重機足場追加に伴う図面の変更

福島第一原子力発電所 特定原子力施設に係る実施計画変更比較表（第Ⅱ章 2.15 放射線管理関係設備等）

福島第一原子力発電所 特定原子力施設に係る実施計画変更比較表（第Ⅲ章 第1編）

図-4 5・6号機 滞留水貯留設備 全体概要図

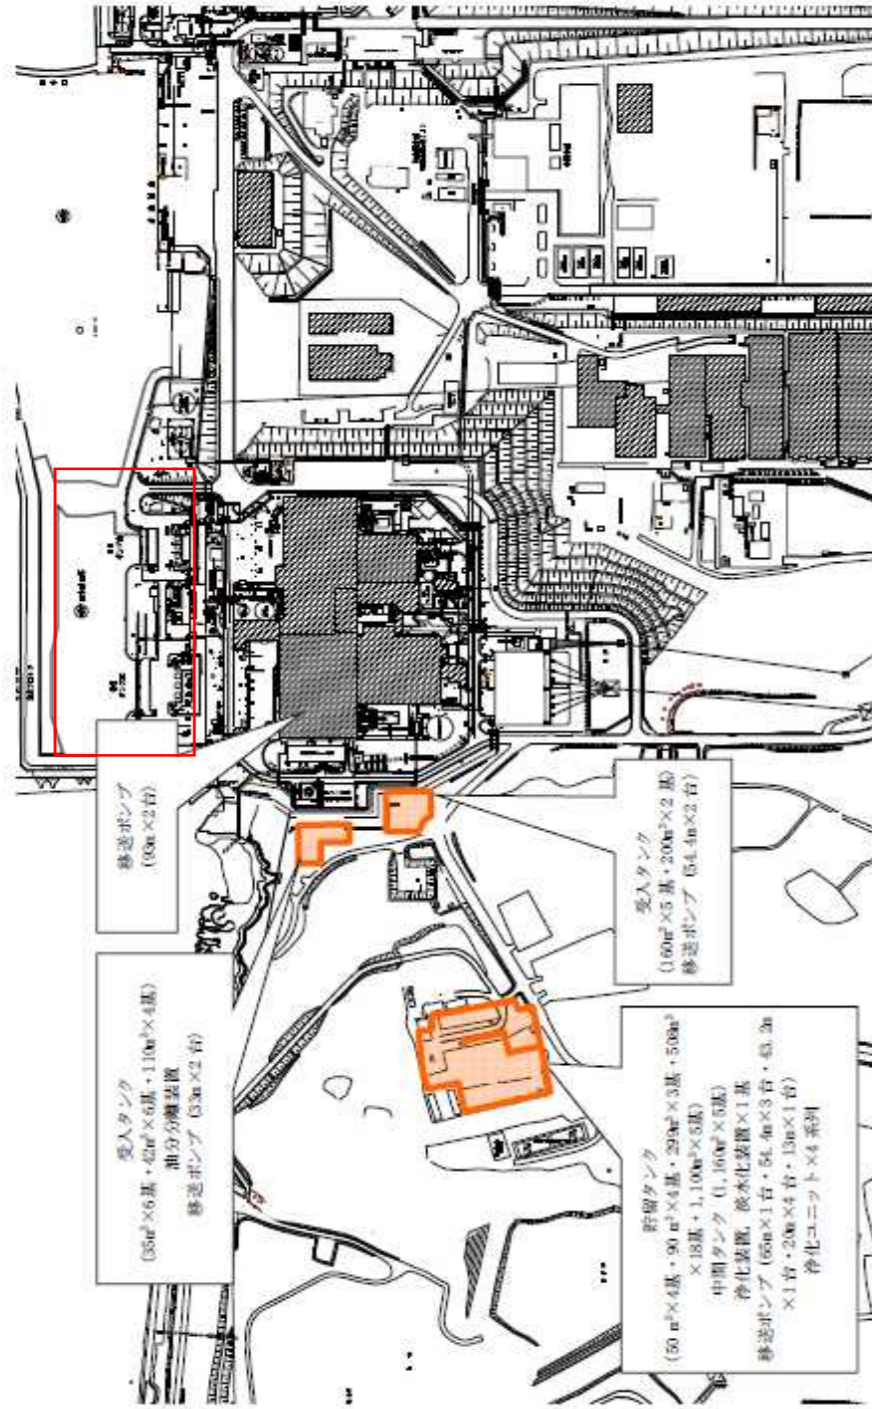
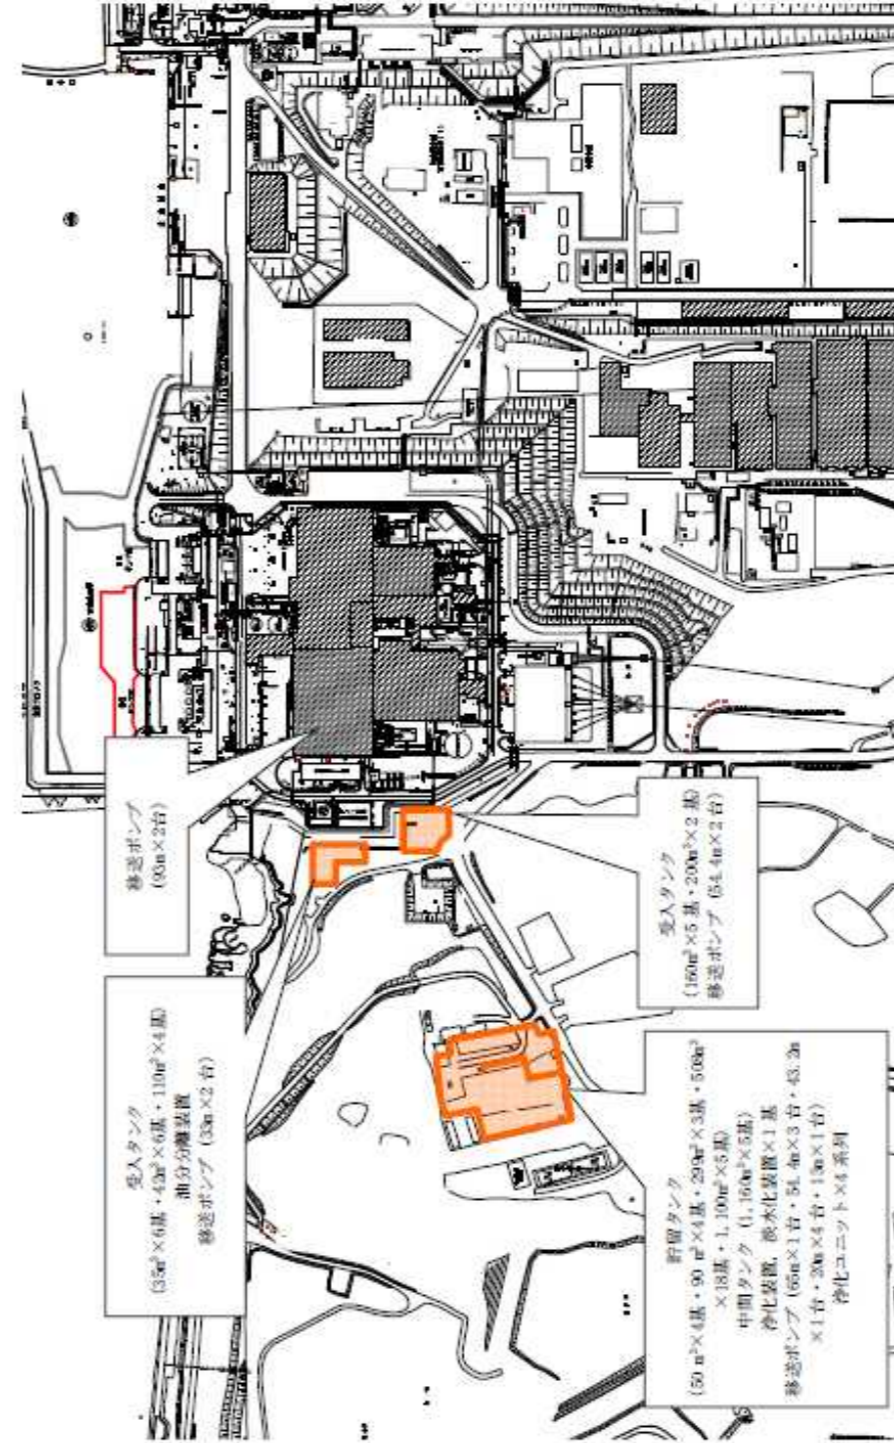
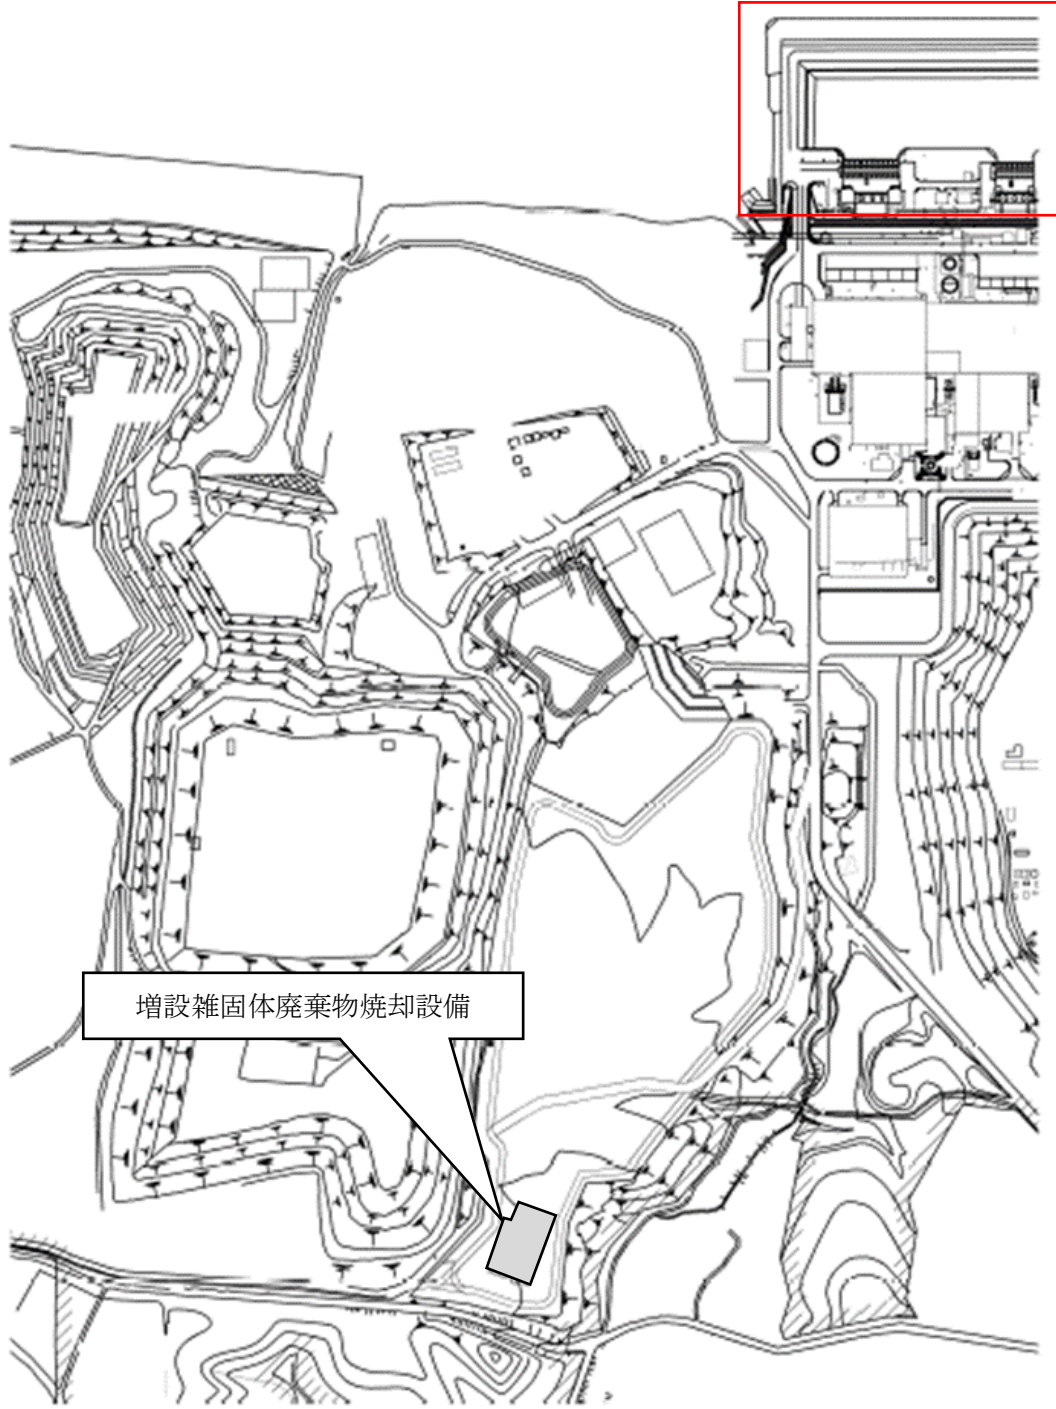
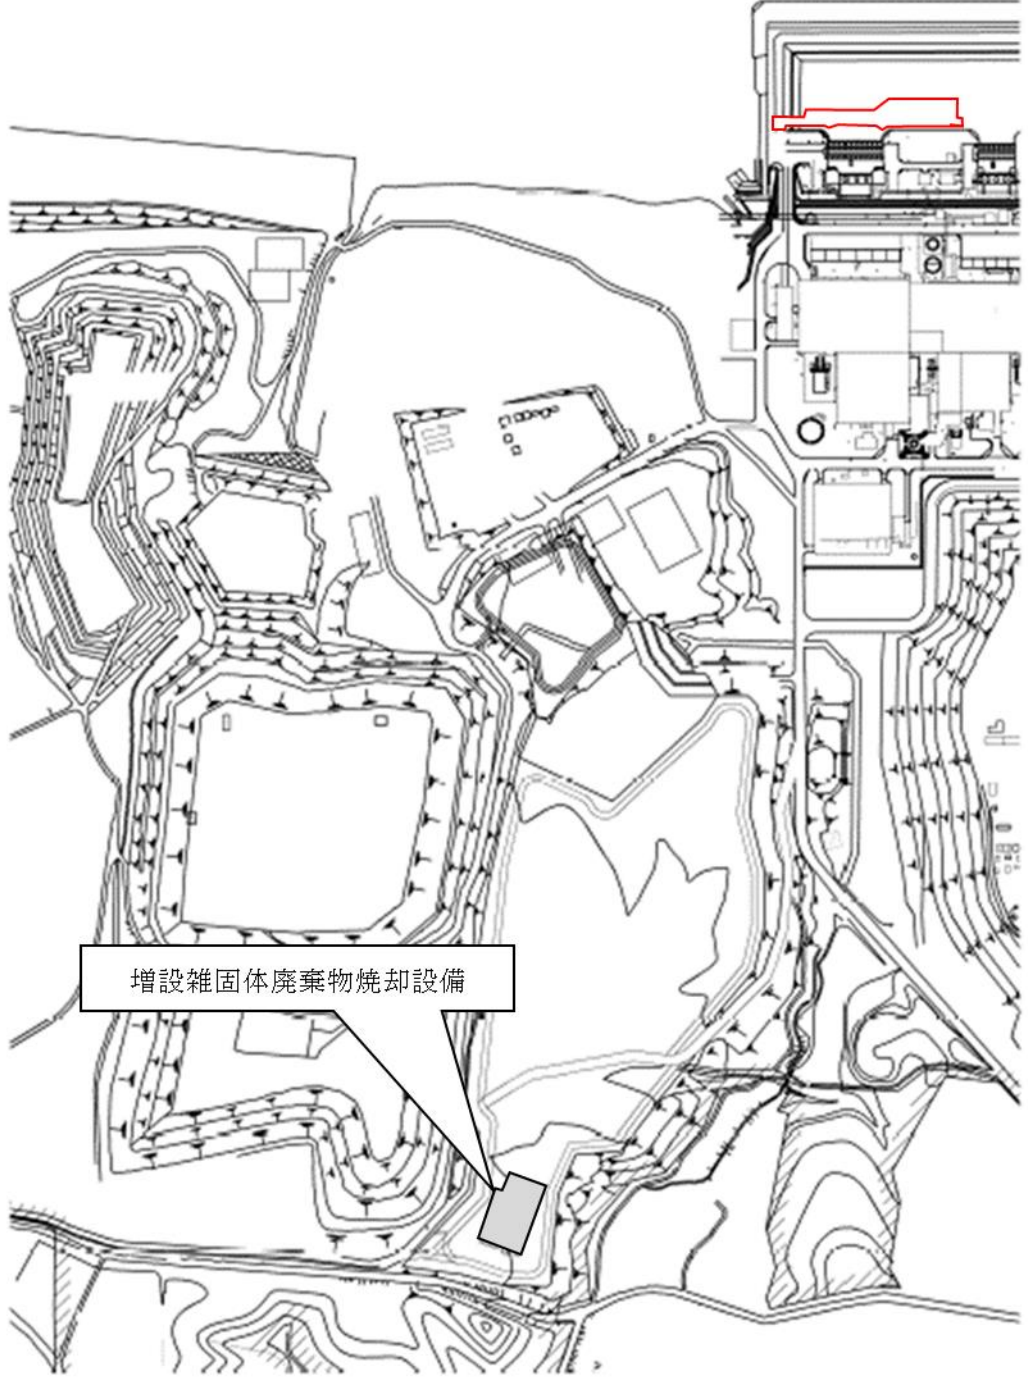
重機足場追加に伴う図面の変更

図-1 ALPS 処理水希釈放出設備及び関連施設の全体概要図（2 / 3）

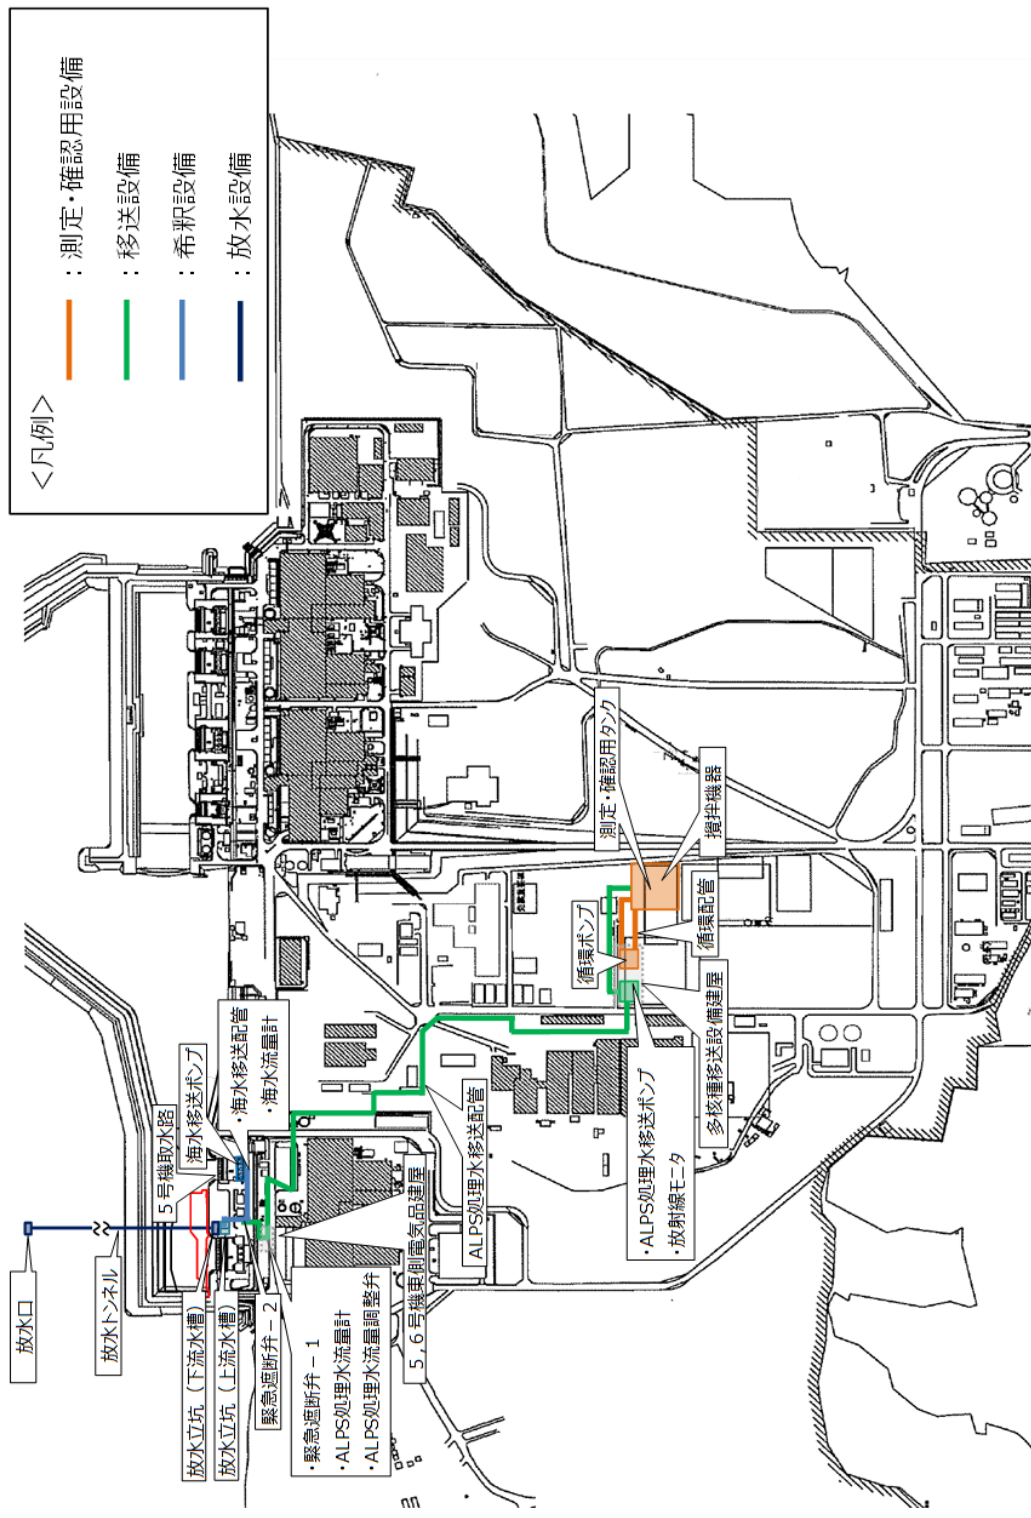
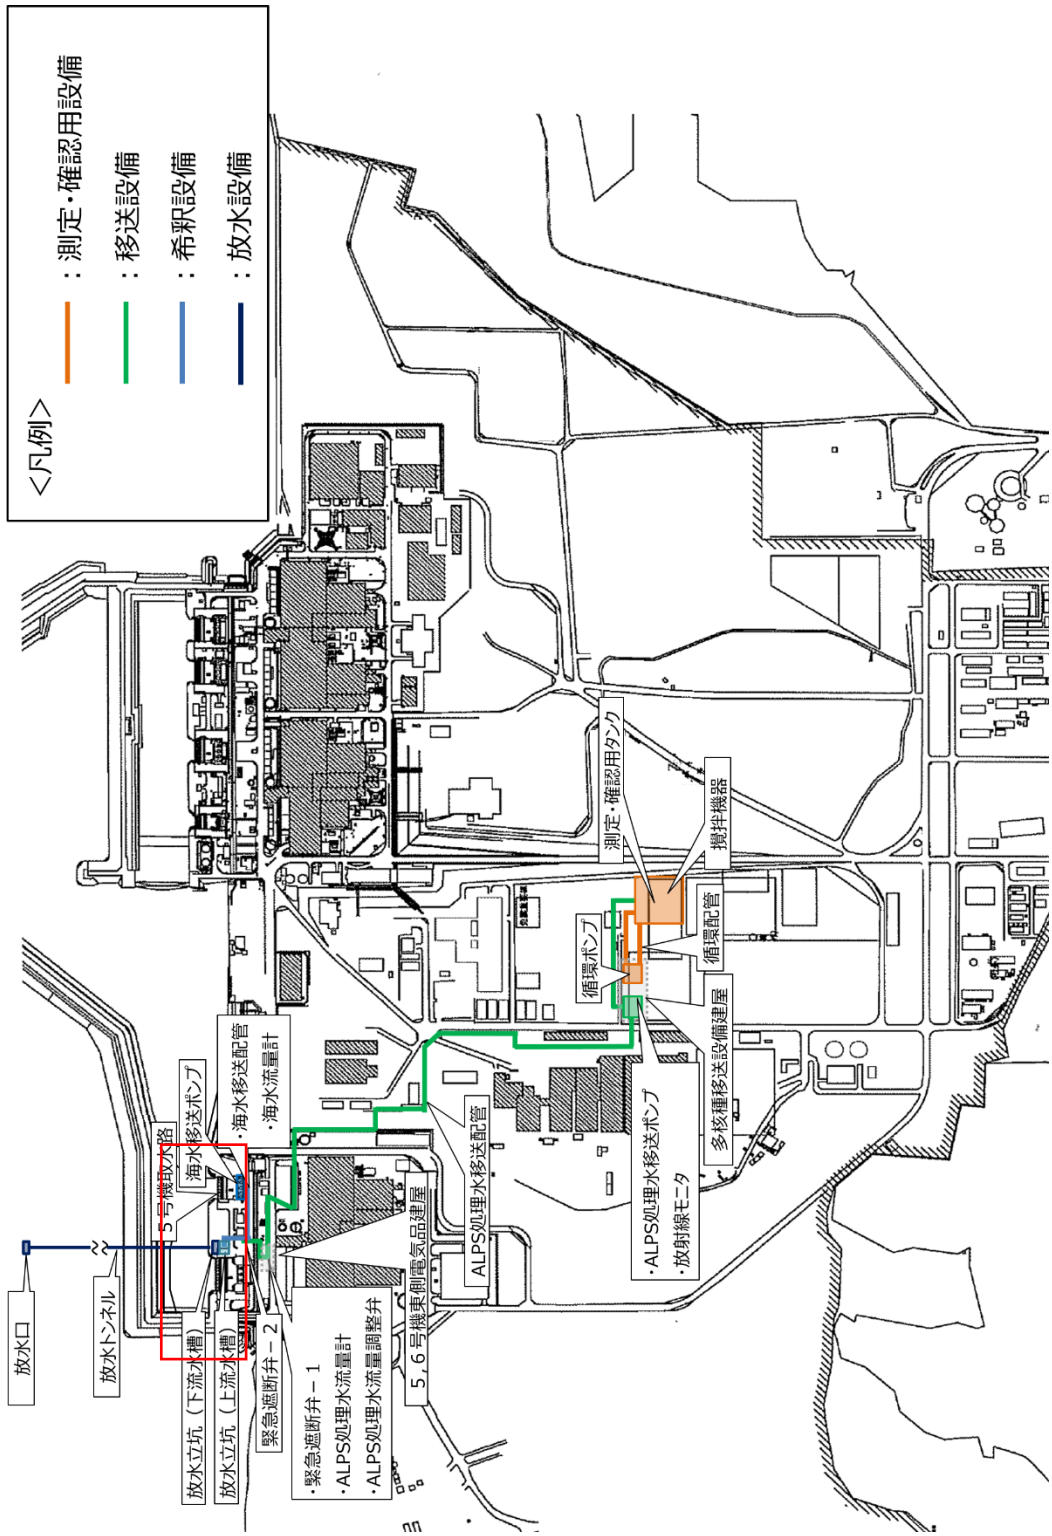
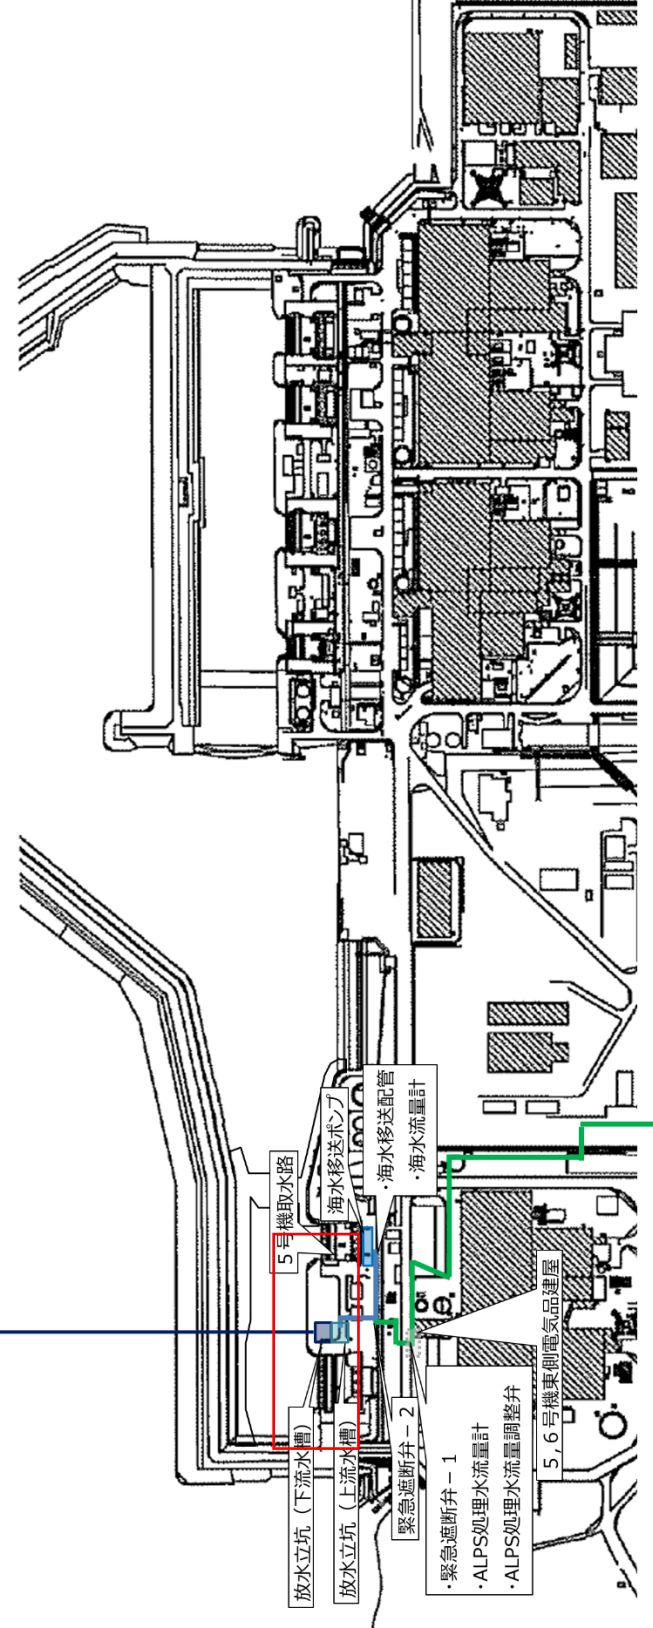
重機足場追加に伴う図面の変更
